リコール届出一覧表

リコール届出日:令和5年8月31日

リコール届出番号	5372	リコール開始日	令和5年8月31日
届出者の氏名又は名称	酒井重工業株式会社 代表取締役社長 酒井一郎 (問合せ先:品質保証部 TEL 0480-52-6407)		
不適合の部位(部品名)	灯火器(車幅灯、後退灯)		
基準不適合状態にあると認める構造、装置又は性能の状況及びその原因	オプション設定であるキャンピー又はROPS※が装着された小型特殊自動車において、法規確認が不十分なため、車両の高さが2.0mを超えているにもかかわらず車幅灯及び後退灯が備えられていないため、保安基準に適合しない。 ※ROPS:車両が転落・転倒した時に運転者を保護することを目的として車両に装着される構造物。		
改善措置の内容	キャンピーやROPSを取付けして販売した車両から、当該部品を取外す。または、保安基準適合に必要な灯火器を取付ける。		
不具合件数	0件	事故の有無	無し
発見の動機	社内からの情報による		
自動車使用者及び自動車特定整備事業者等に周知させるための措置	<ul style="list-style-type: none"> ・使用者:直接訪問又はダイレクトメール等で通知する。 ・自動車特定整備事業者等:使用者を全て把握しているため、周知のための措置はとらない。 ・改善実施済車には、車両型式銘板付近にNo.5372のステッカーを貼付する。

改善箇所説明図

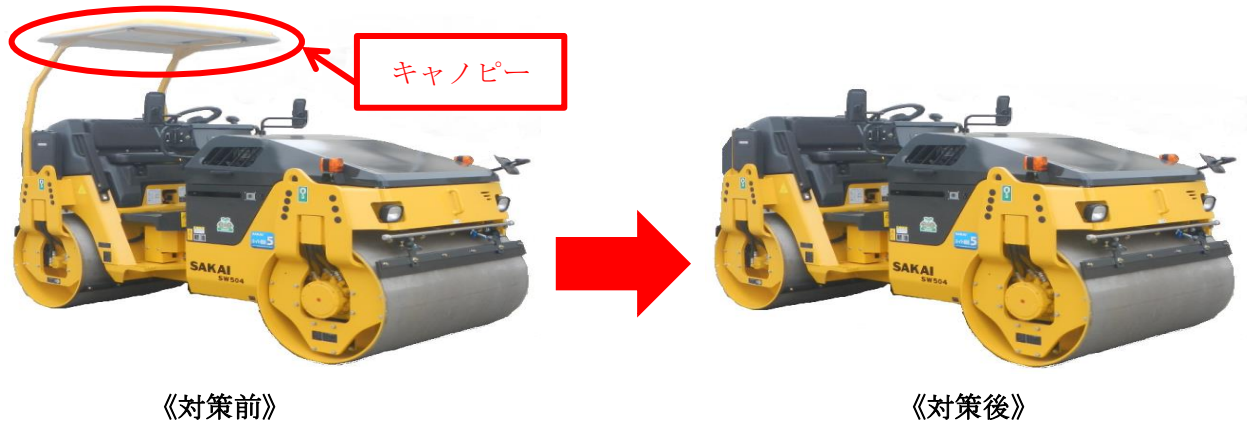
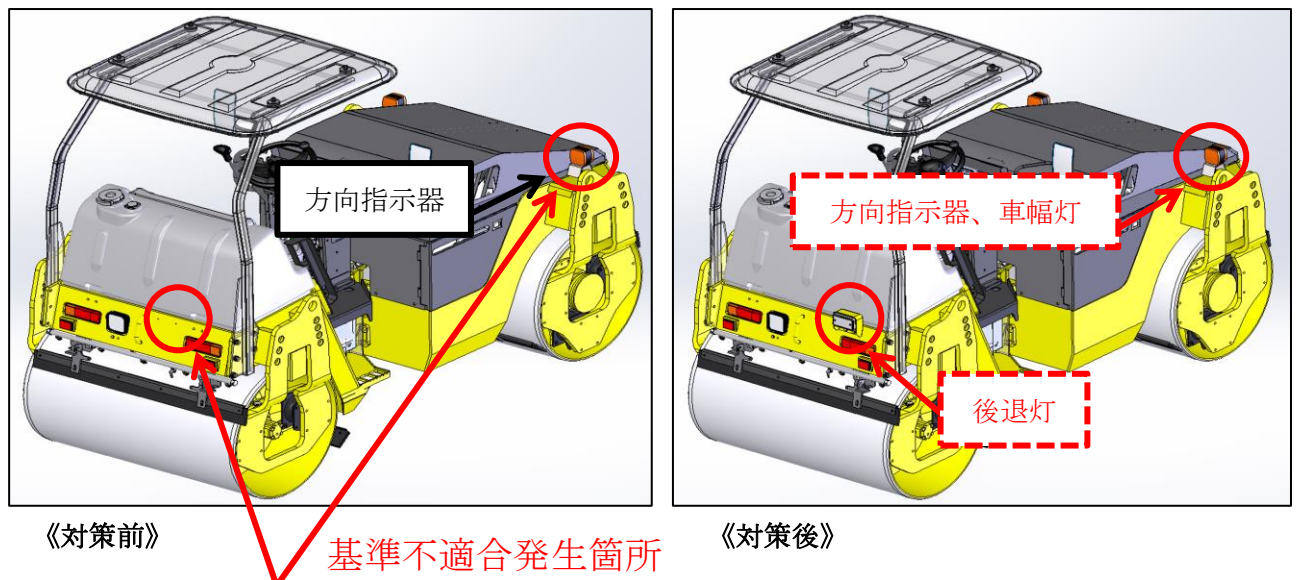
オプション設定であるキャノピー又は ROPS※が装着された小型特殊自動車において、法規確認が不十分なため、車両の高さが 2.0m を超えているにもかかわらず車幅灯及び後退灯が備えられていないため、保安基準に適合しない。

※ROPS: 車両が転落・転倒した時に運転者を保護することを目的として車両に装着される構造物。

キャノピーを外す場合

灯火器追加の場合

注：  は、取外し部品を示す。
 は、変更又は追加部品を示す。

改善措置の内容:

キャノピーや ROPS を取付けして販売した車両から、当該部品を取外す。
または、保安基準適合に必要な灯火器を取付ける。
